„Třetí hala pro míčové sporty Vodova“

VYSVĚTLENÍ, ZMĚNA NEBO DOPLNĚNÍ ZADÁVACÍ DOKUMENTACE

Vysvětlení zadávací dokumentace č. 1 ze dne 24. 3. 2023

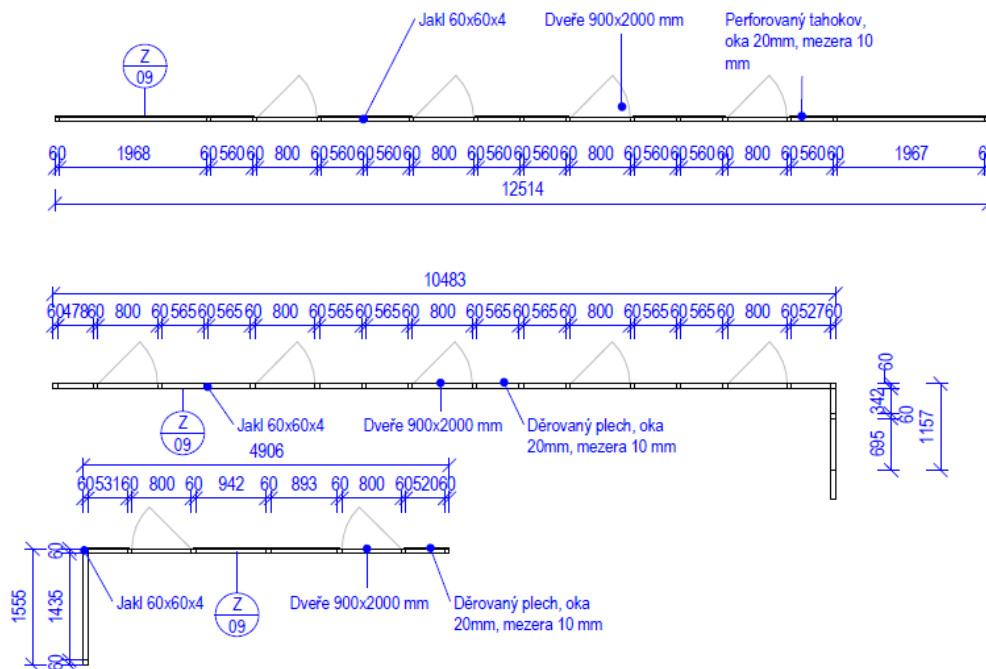
Ve výpise zámečnických konstrukcí je tento popis:

Ozn.	Popis	Počet
Z 09	<p>MATERIÁL: ocel s vypalovanou práškovou barvou dle výběru architekta</p> <p>NOSNÁ KONSTRUKCE: příčle/sloupky 60 x 60 x 4 mm</p> <p>CELKOVÁ VÝŠKA: 2650 mm, celková délka: 30615 mm</p> <p>DVEŘE: 800x2000 mm</p> <p>KOVÁNÍ: nerezová klika, zámek: FAB</p> <p>DĚROVANÝ PLECH: profil 2000x1000 mm, oko 20 mm, mezera 10 mm, přivařený/přišroubovaný na nosnou konstrukci příčlí z vnější strany kóji</p> <p>POŽADAVKY: Rohové profily nebudou dělené budou ohýbané přes roh</p> <p>HMOTNOST: předpokládaná hmotnost je 550 kg</p>	1

Z čeho tedy má být dělicí stěna – z děrovaného plechu nebo tahokovu? Lze případně použít i svařované sítě 50/50/3?
